令和3年度通学路合同点検結果対策箇所図

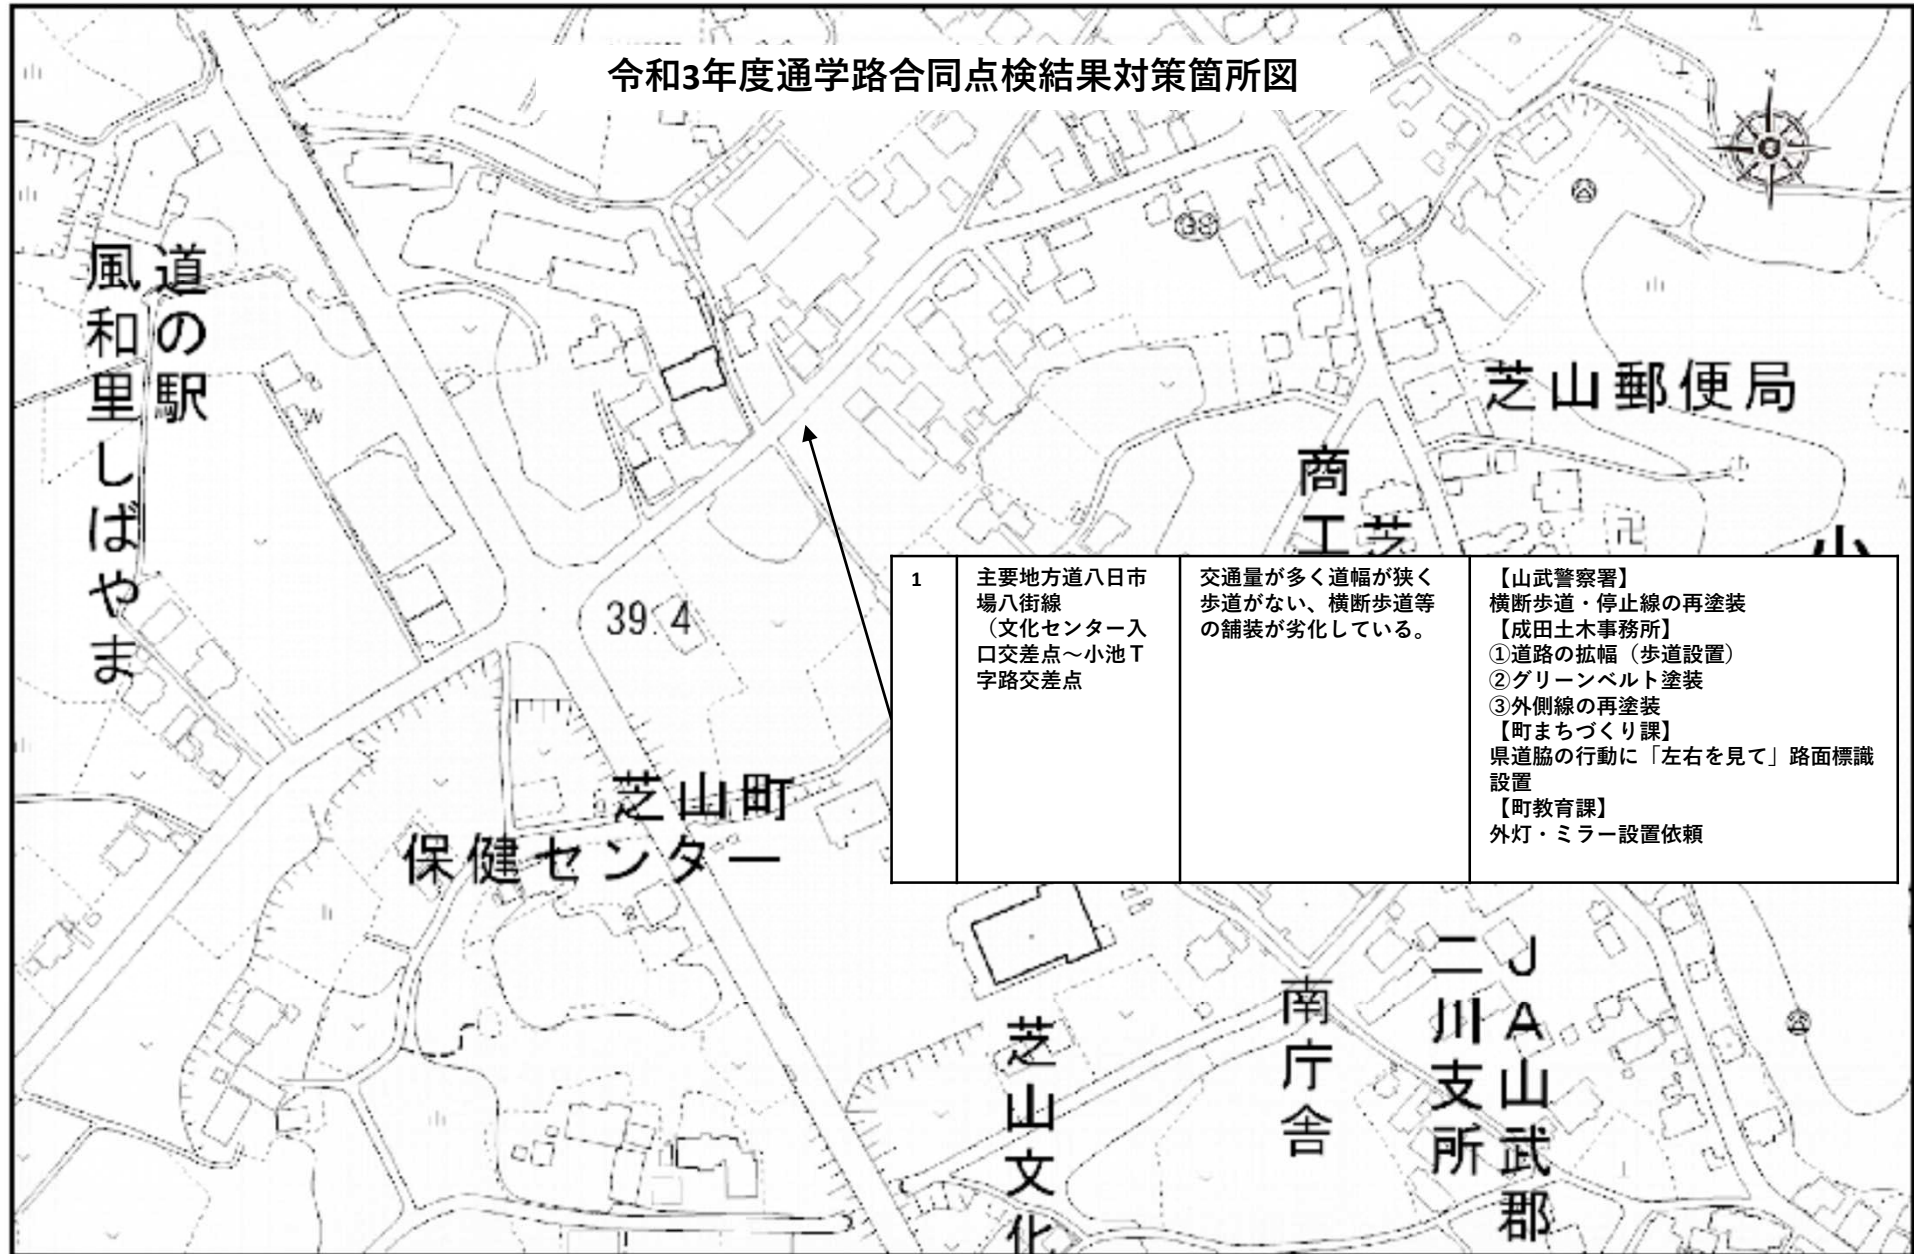
1	主要地方道八日市場八街線 （文化センター入口交差点～小池T字路交差点）	交通量が多く道幅が狭く歩道がない、横断歩道等の舗装が劣化している。	【山武警察署】 横断歩道・停止線の再塗装 【成田土木事務所】 ①道路の拡幅（歩道設置） ②グリーンベルト塗装 ③外側線の再塗装 【町まちづくり課】 県道協の行動に「左右を見て」路面標識設置 【町教育課】 外灯・ミラー設置依頼
---	--	--	---

2	小学校からスクールバス停留所までの道 (町道3BL-0095号線)	交通量が多く、道幅が狭い。	【町まちづくり課】 「スクールゾーン」路面標識設置 【町教育課】 通学路注意喚起看板等の設置
---	--------------------------------------	---------------	---

3	小学校から新井田・バルールド方面に下りる道(町道3BL-0095号線)	道幅が狭く、安全等がない。自動車のすれ違いが難しく、学校独自のルールとして登下校時の一方通行を保護者へ依頼している。	【町教育課】 ①通学路注意喚起看板等の設置 ②大型カーブミラーの設置依頼 【小学校】 周辺地区住民への登下校時の一方通行協力依頼 【町まちづくり課】 道路拡幅及びバイパス道路の検討
---	-------------------------------------	--	--

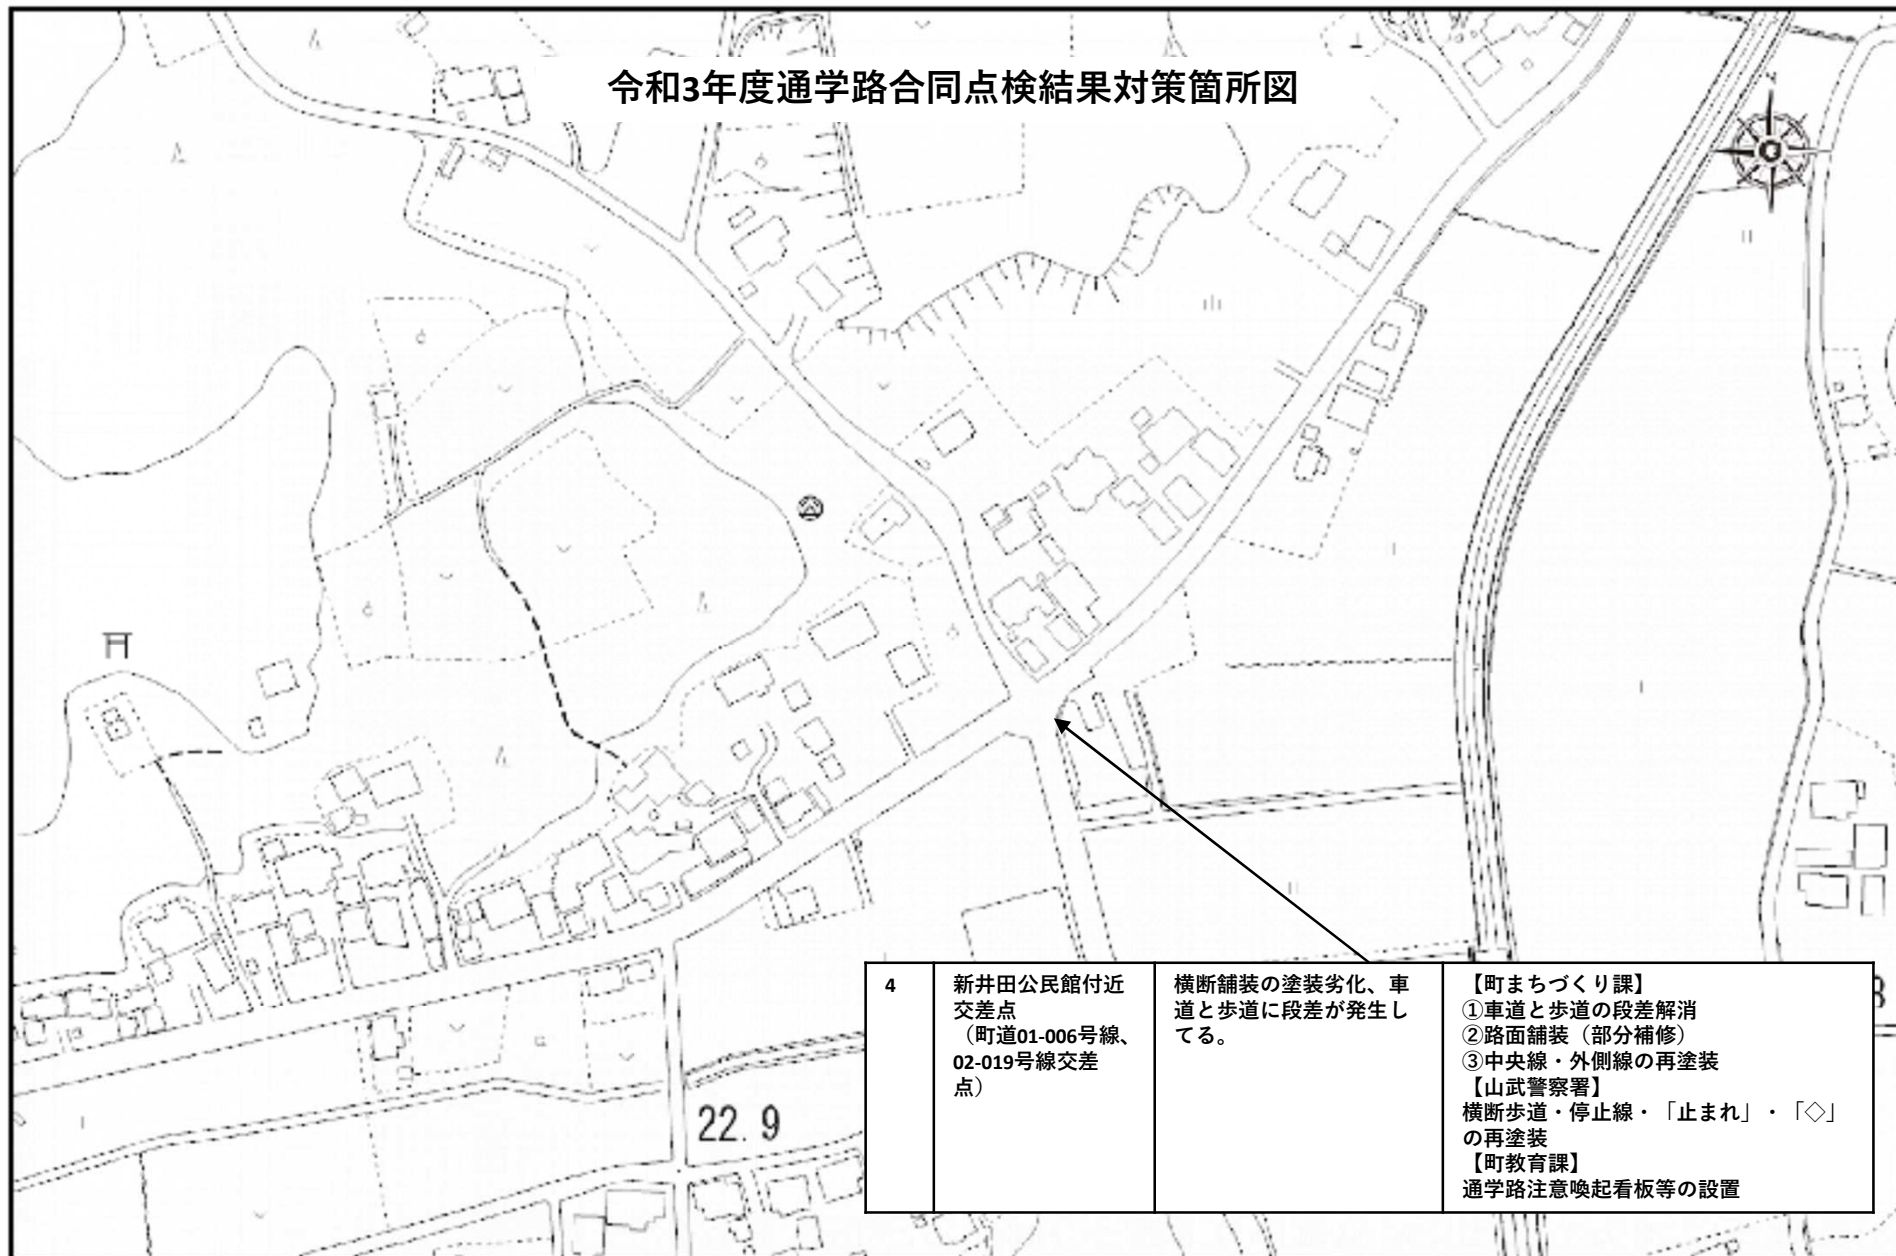
4	新井田公民館付近 交差点 (町道01-006号線、 02-019号線交差 点)	横断舗装の塗装劣化、車 道と歩道に段差が発生し てる。	【町まちづくり課】 ①車道と歩道の段差解消 ②路面舗装（部分補修） ③中央線・外側線の再塗装 【山武警察署】 横断歩道・停止線・「止まれ」・「◇」 の再塗装 【町教育課】 通学路注意喚起看板等の設置
---	--	--	--

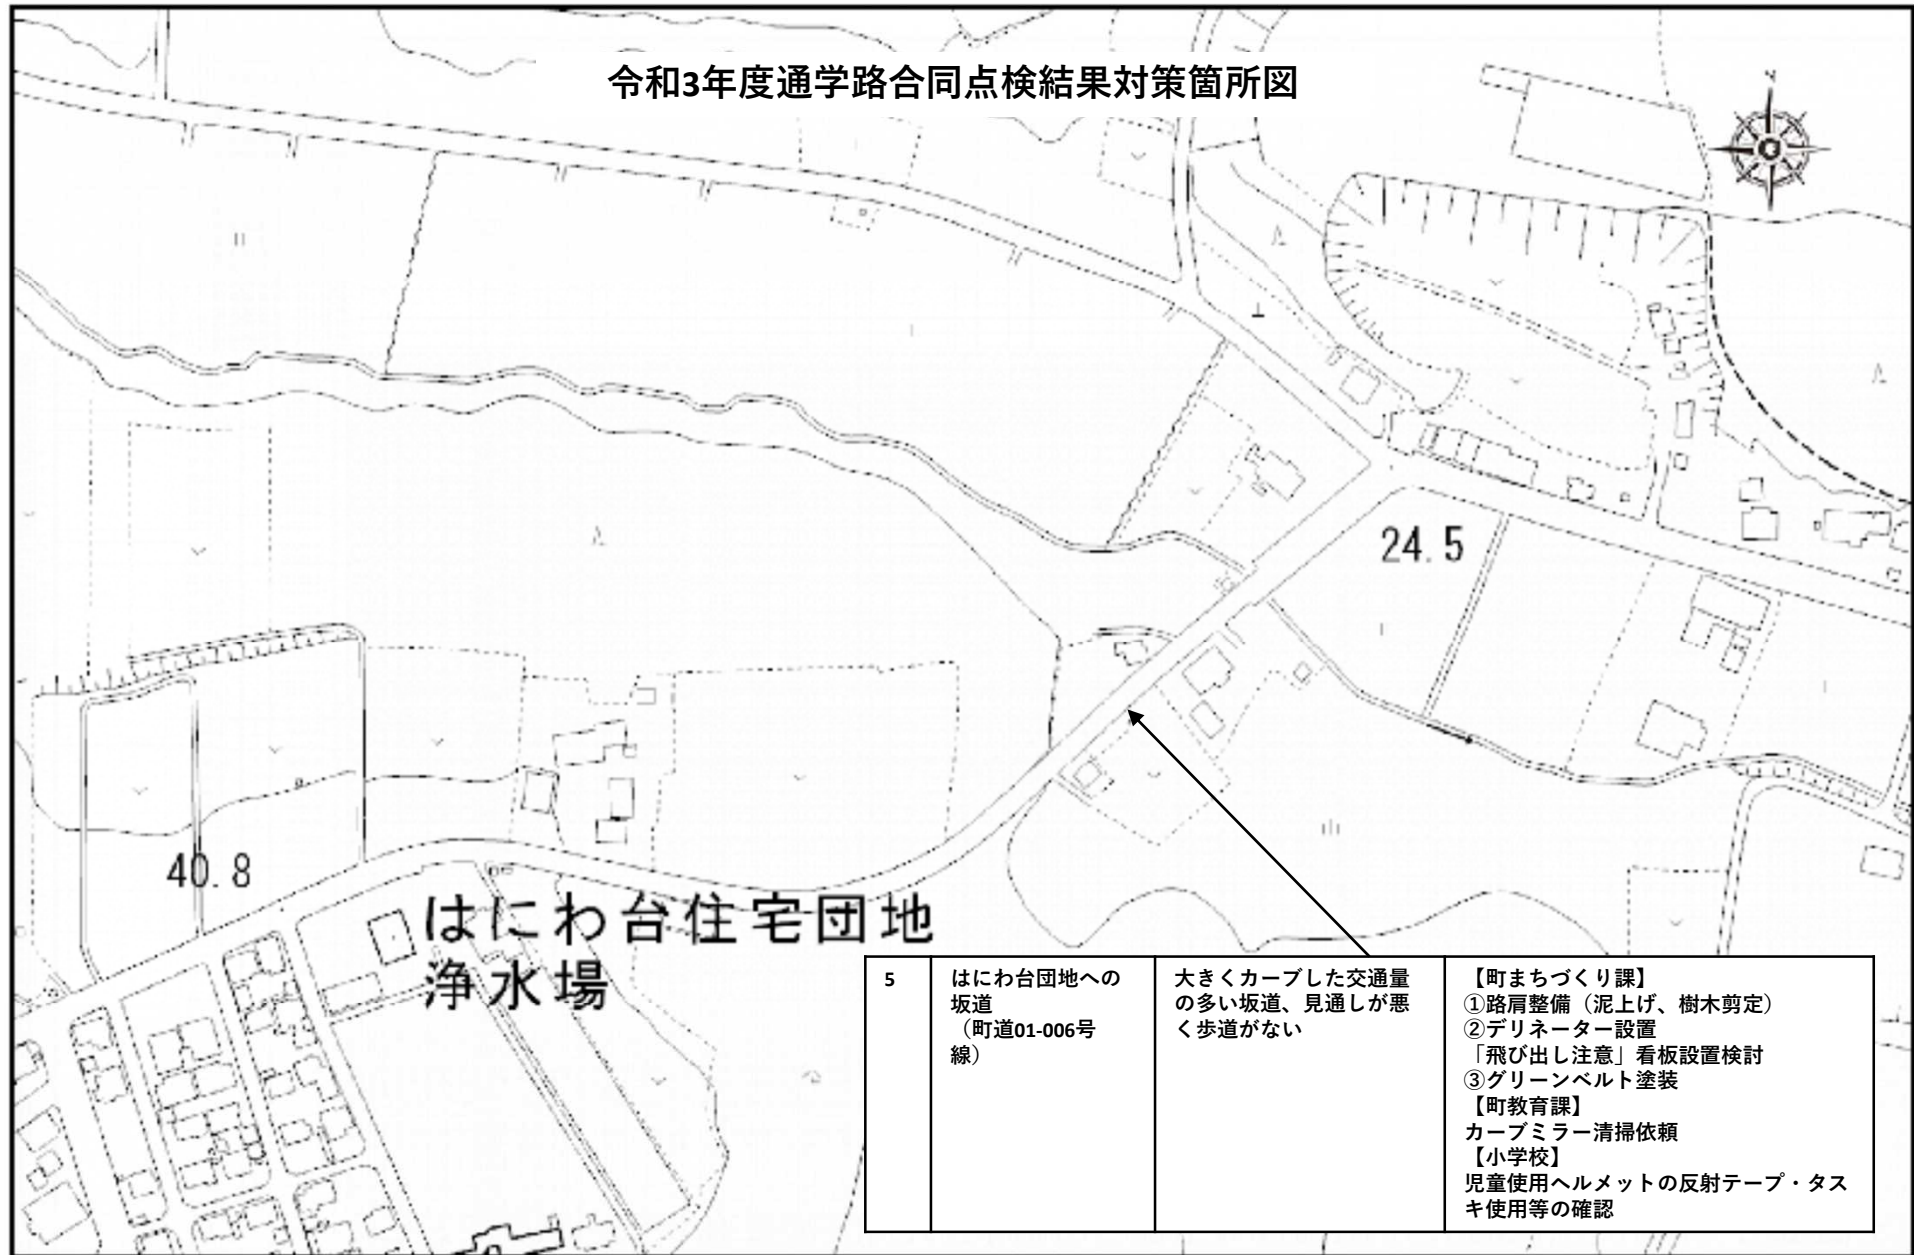
5	はにわ台団地への 坂道 (町道01-006号 線)	大きくカーブした交通量 の多い坂道、見通しが悪 く歩道がない	【町まちづくり課】 ①路肩整備 (泥上げ、樹木剪定) ②デリネーター設置 「飛び出し注意」看板設置検討 ③グリーンベルト塗装 【町教育課】 カーブミラー清掃依頼 【小学校】 児童使用ヘルメットの反射テープ・タスキ使用等の確認
---	------------------------------------	--------------------------------------	---

牧野集会所付近交
差点
(町道01-003号線、
02-025号線交差
点)

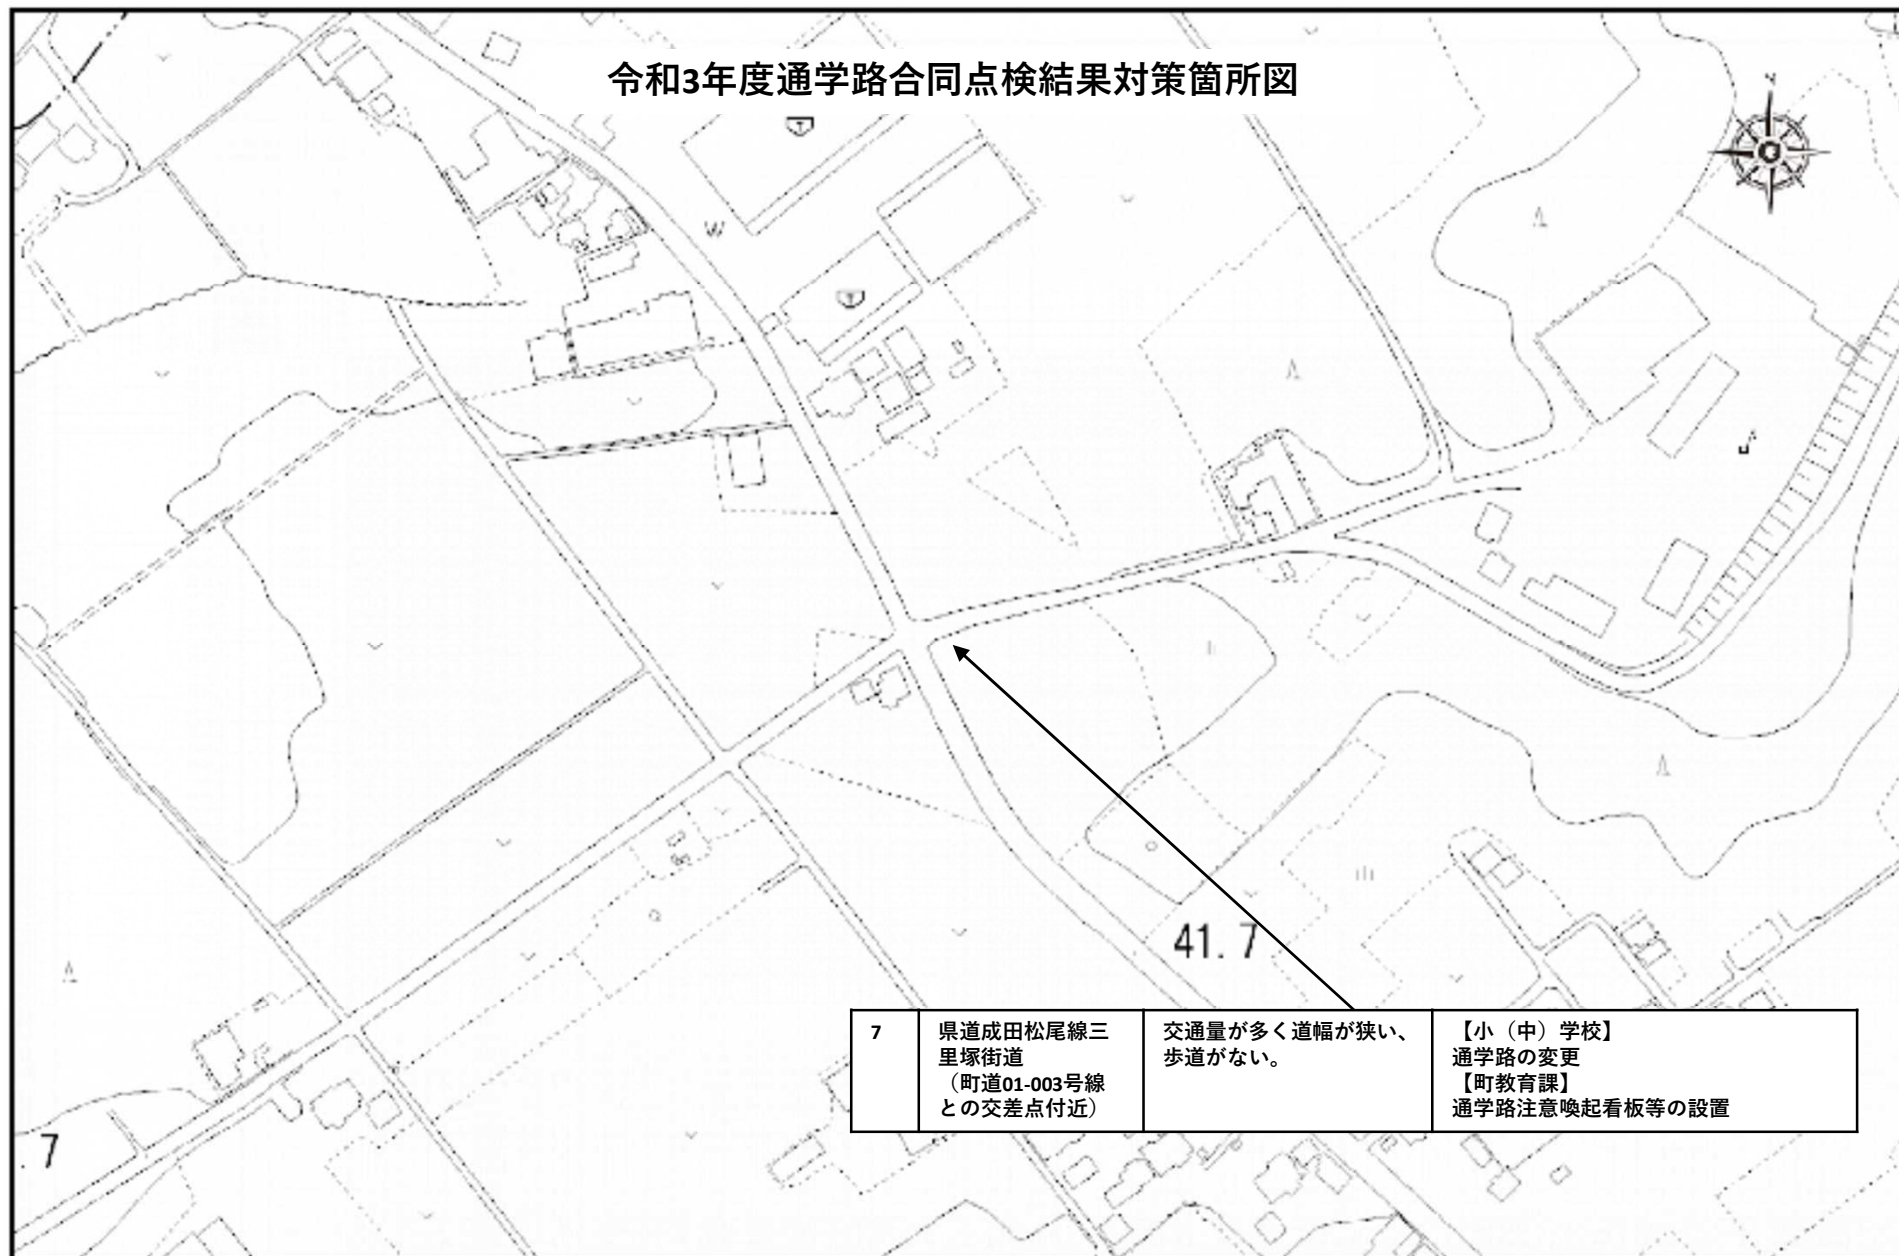
坂道が交差する見通しの
悪い交差点、道幅が狭く、
事故も発生している

- ①優先道路側にドット線塗装
- ②非優先道路の中央線を消去し、路肩部分に退避スペースを創出
- ③「交差点あり」路面標示塗装、交差点紙の設置
- ④交差点内(注意喚起)着色
